REGULAÇÃO
RELATÓRIO TÉCNICO DE FISCALIZAÇÃO N. 2936/2026 – RTF

**Fiscalização regular no Sistema de
Esgotamento Sanitário de Pelotas/RS,
regulado pela Agesan-RS.**

TERMO DE NÃO CONFORMIDADE (TNC)

TNC N.: 2936/2026

Figura 01: Identificação das EBEs novas fiscalizadas. a) EBE 01; b) EBE 02; c) EBE 03; d) EBE 04; e) EBE 05; f) EBE 06; g) EBE 07; h) EBE 08; i) EBE 09.

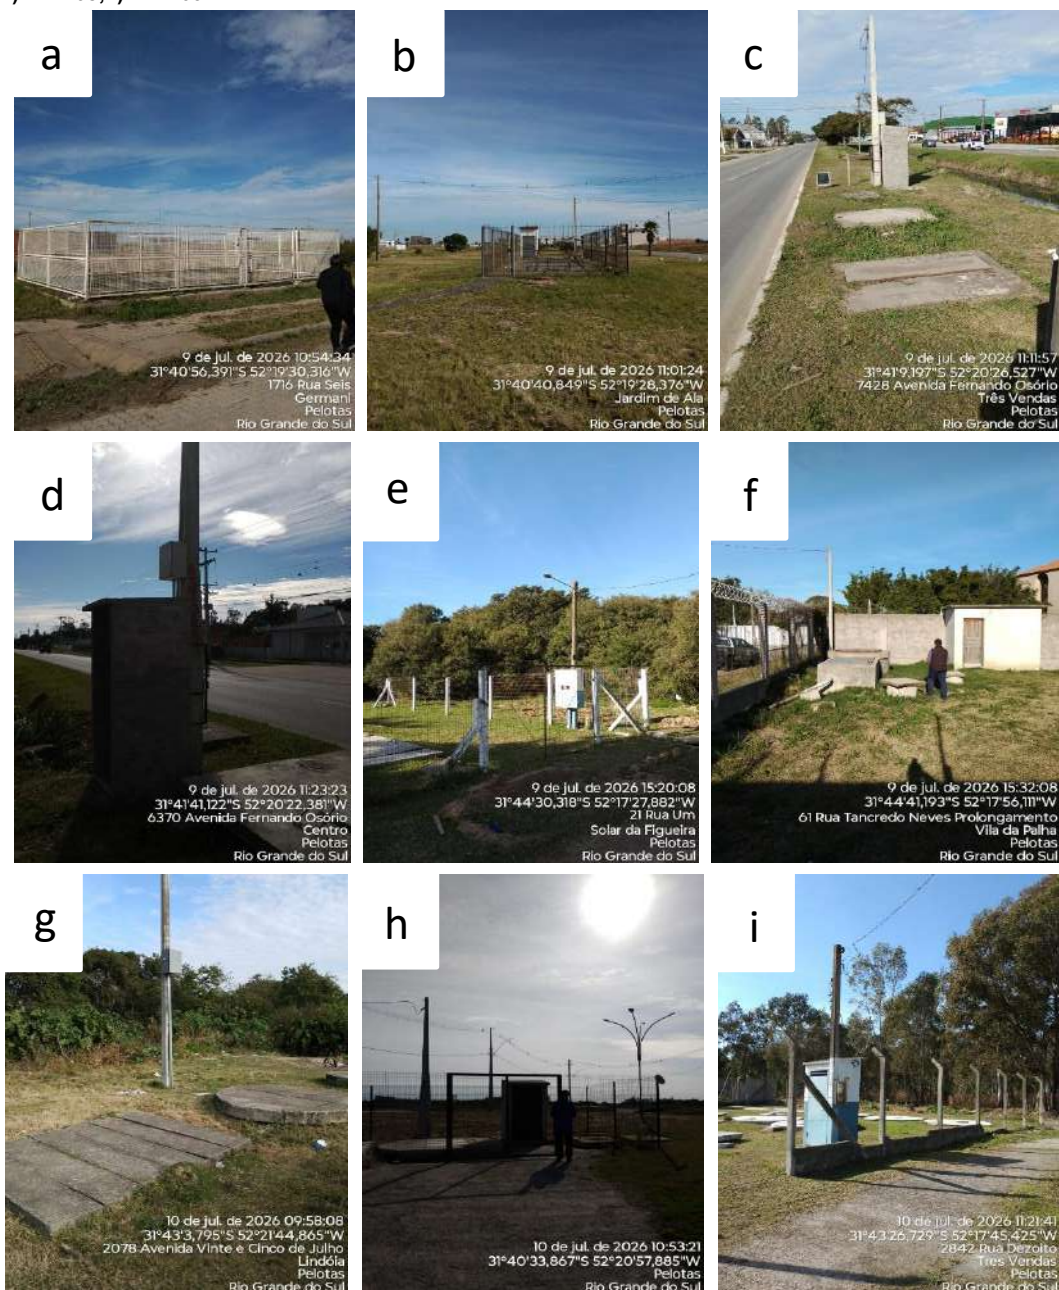
Destaca-se que foram identificadas 09 unidades novas de EBE que compõem o SES de Pelotas. A figura 1 identifica as unidades. No entanto, tais unidades não possuem nomes pré-definidos, sendo numeradas de 1 a 9, conforme ordem de fiscalização.

Figura 02: ETE Unimed no momento da fiscalização.

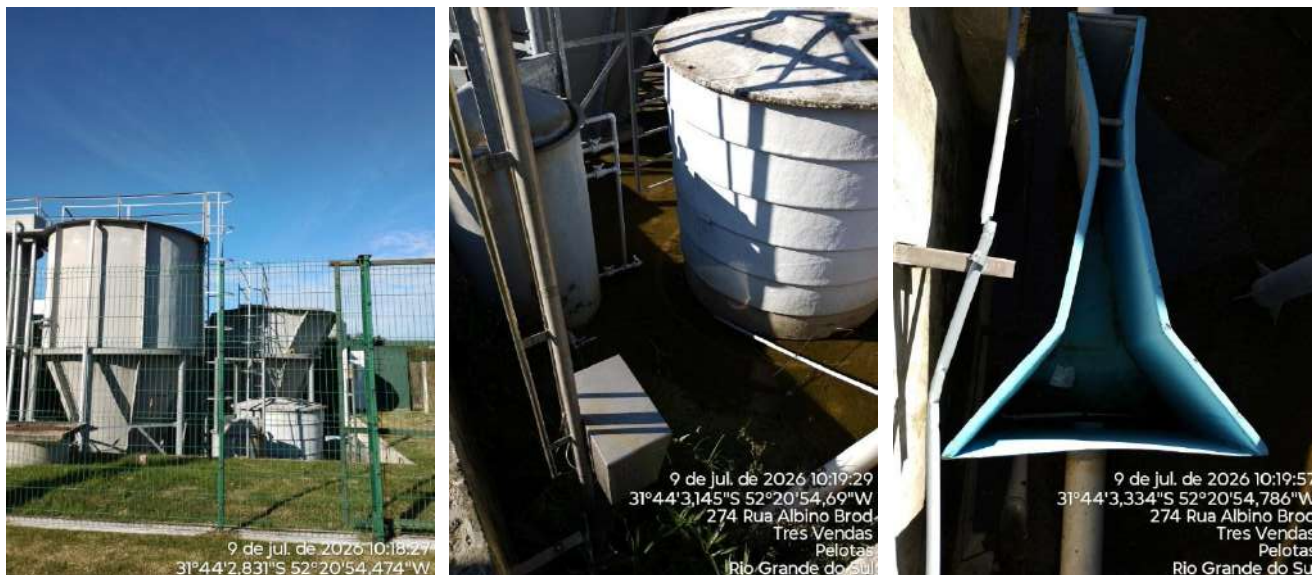
A ETE UNIMED está desativada, conforme evidências verificadas em campo. No entanto, a unidade segue instalada. Por meio da calha *Parshal* existente na unidade, não se constatou chegada de efluente à unidade, sendo informado no momento da fiscalização o desvio do efluente direcionado à ETE Unimed para a ETE Novo Mundo. A estação opera 12 horas por dia em dias de semana e 10 horas por dia nos finais de semana, possui Licença Ambiental de Operação nº 954/2024, emitida pelo Município de Pelotas, com validade até 08 de agosto de 2028 e apresenta vazão licenciada de 225,00 m³.dia⁻¹. A figura 02 identifica a ETE Unimed.

Figura 03: identificação das condições atuais da ETE Novo Mundo. a) Vista interna do laboratório operacional da ETE Novo Mundo; b) gradeamento da EBE Novo Mundo; c) Calha *Parshal* de entrada da ETE Novo Mundo; d) aeração em andamento; e) vista do decantador e f) lançamento de efluente tratado.

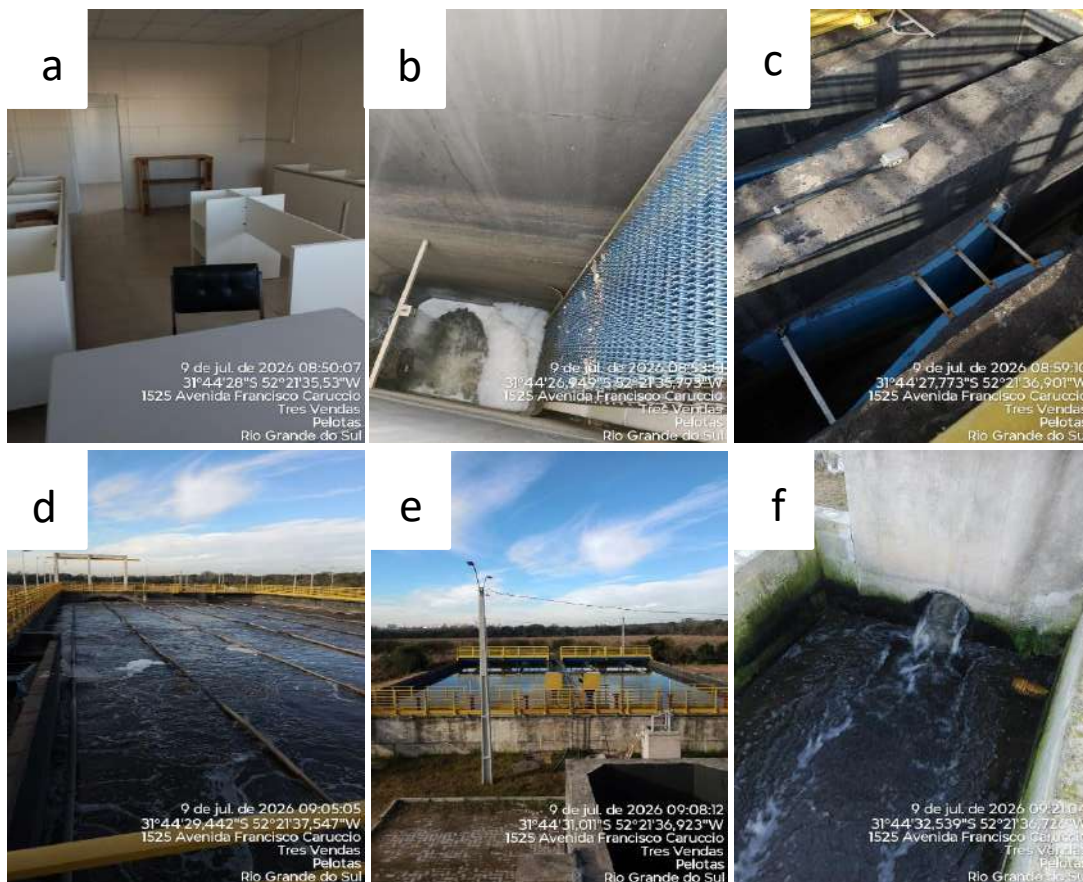
A ETE Novo Mundo está operacional. Constatou-se que a unidade já possui ligações conectadas a ela e está recebendo esgoto bruto para tratamento. Como tecnologia de tratamento de efluentes, é utilizada a técnica de lodos ativados de aeração prolongada. O efluente é recalcado pela EBE Novo Mundo até a entrada da ETE, que é composta por unidades de tratamento preliminar (gradeamento, desarenação e medição de nível), tanque de aeração, decantador secundário, centrífuga de lodo, pátio de armazenamento de lodo, subestação de energia, área administrativa e laboratório de efluentes. O efluente tratado é então direcionado para o corpo receptor, o Canal Santa Bárbara Leste, e o lodo excedente ou envelhecido será direcionado à centrífuga e pátio de armazenamento para posterior disposição final.

Destaca-se que não foi encaminhada para a AGESAN-RS a Licença de Operação da unidade e respectivos documentos de movimentação de lodo (MTR e CDF) bem como resultados das análises físico-químicas de monitoramento de efluentes bruto e tratado, bem como monitoramento do corpo receptor. No momento da fiscalização, verificou-se que a unidade ainda não possui um laboratório analítico para monitoramento da qualidade dos efluentes bruto e tratado na unidade, estando ainda em obras e com alguns equipamentos de laboratório instalados, conforme figura 03. Foi informado à equipe de fiscalização da AGESAN-RS que neste laboratório da ETE Mundo Novo se dará a realização de todas as análises físico-químicas pertinentes ao SES do município de Pelotas/RS, de todas as suas unidades componentes. Enquanto isso, as análises físico-químicas de monitoramento da qualidade dos esgotos bruto e tratado do SES de Pelotas estão sendo realizadas no laboratório central da ETA Santa Bárbara.

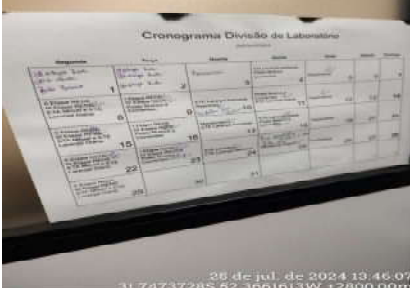
NC	CÓDIGO DA NC	UNIDADE	Laboratório esgoto
41	E2.26	CONSTATAÇÃO	As análises de parâmetros de qualidade ambiental referentes ao sistema de esgotamento sanitário são realizadas em laboratórios não acreditados pela NBR ISO/IEC 17025, para tanto apresentam desconformidade com a LO.
GRUPO	PRAZO	NÃO CONFORMIDADE	Não atender a todos os padrões de lançamento de efluentes e frequência de análises estabelecidos na legislação.
2	180 dias	OBSERVAÇÃO	Laboratório atende ETE Laranjal e ETE Lagoa (Rodoviária). Transferida da NC - 334 do TNC 1137/2025

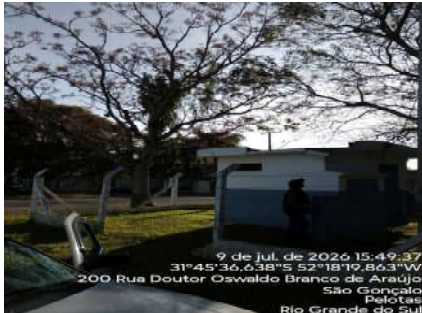
NC	CÓDIGO DA NC	UNIDADE	EBE - Umuarama
60	E1.1	CONSTATAÇÃO	Inexistência de placa de identificação da unidade, ou similar.
GRUPO	PRAZO	NÃO CONFORMIDADE	Inexistência de placa de identificação da área da EBE.
2	365 dias	OBSERVAÇÃO	Transferida da NC - 264 do TNC 1137/2025
